**Forum mondial de l'harmonisation
des Règlements concernant les véhicules****187^e session**

Accord de 1958 :**Examen de projets d'amendements à des Règlements ONU
existants, soumis par le GRVA****Proposition de complément 8 à la série 03 d'amendements
au Règlement ONU n° 79 (Équipement de direction)****Communication du Groupe de travail des véhicules automatisés/
autonomes et connectés***

« 5.6.4.8.2 Zone de détection au niveau du sol

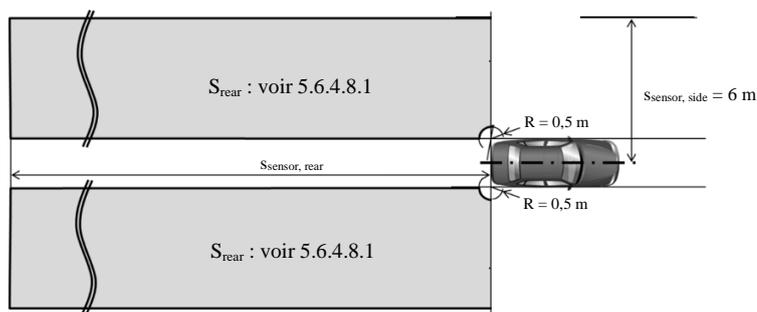
Paragraphe 5.6.4.8.2, lire :

La zone de détection du système au niveau du sol doit correspondre au minimum à la surface indiquée dans la figure ci-après. ».

2.1.2.1 Généralités

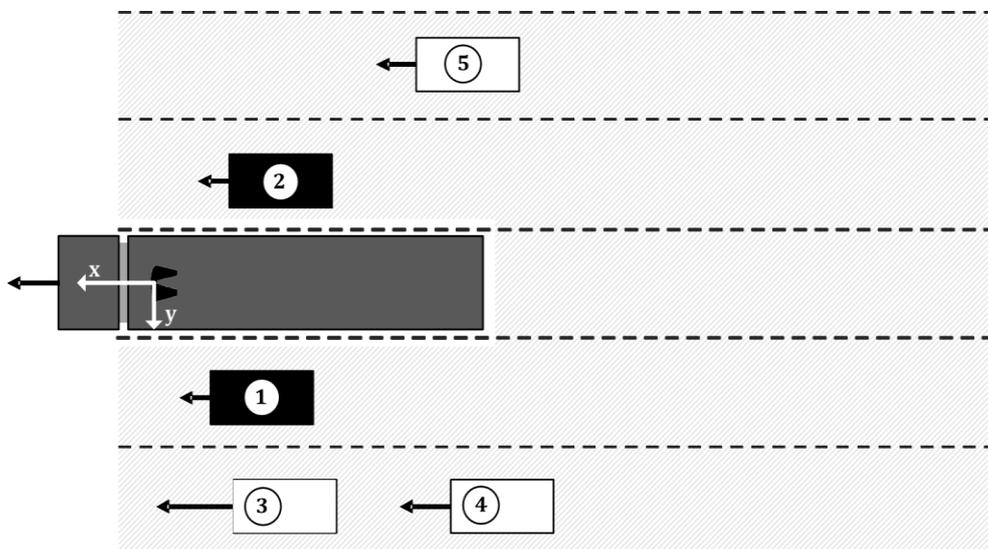
IMPORTANT : Si la norme ISO 11992-1 est utilisée comme couche liaison de données et comme couche physique, seule une remorque (véhicule tracté) peut être attelée au véhicule tracteur en raison de la surcharge de la bande passante du bus CAN entre les véhicules tracteur et tracté.

Le véhicule tracteur ne doit pas tenir compte d'un quelconque tri des objets signalés par le véhicule tracté.

2.1.2.3 Objets situés derrière le véhicule tracté

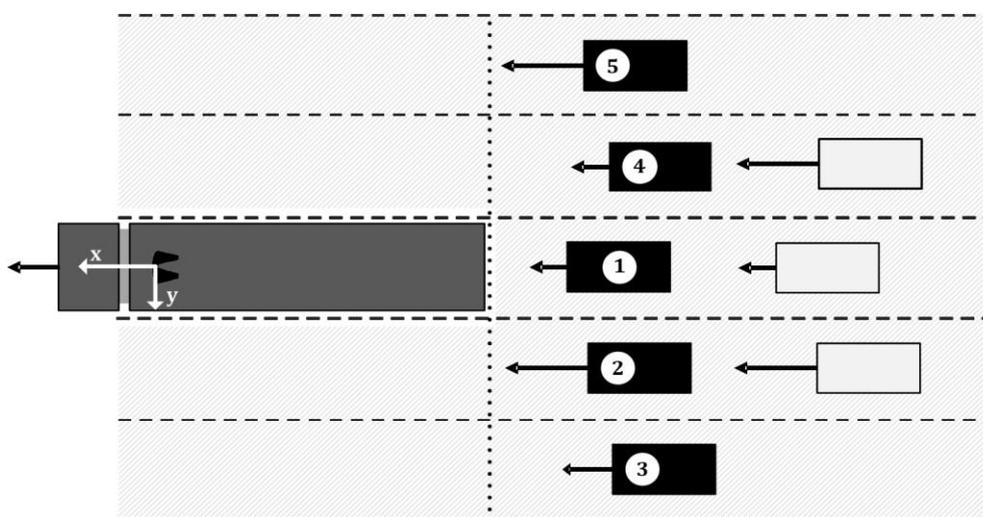
La zone située derrière le véhicule tracté est divisée en cinq sous-zones. Un objet doit être sélectionné pour chaque sous-zone dans laquelle il s'en trouve au moins un. Si la vitesse absolue du véhicule tracté est supérieure à 10 km/h, seuls des objets en mouvement doivent être sélectionnés. Un objet est en mouvement si sa vitesse absolue n'est pas nulle. Les cinq sous-zones sont définies par leur position latérale par rapport au véhicule tracté :

- $-0,5 \times w - 7 \text{ m} \leq y < -0,5 \times w - 3,5 \text{ m}$;
- $-0,5 \times w - 3,5 \text{ m} \leq y < -0,5 \times w$;
- Derrière le véhicule tracté ;
- $0,5 \times w < y \leq 0,5 \times w + 3,5 \text{ m}$;
- $0,5 \times w + 3,5 \text{ m} < y \leq 0,5 \times w + 7 \text{ m}$;

Où y est la position latérale [m] et w est la largeur [m] du véhicule tracté.
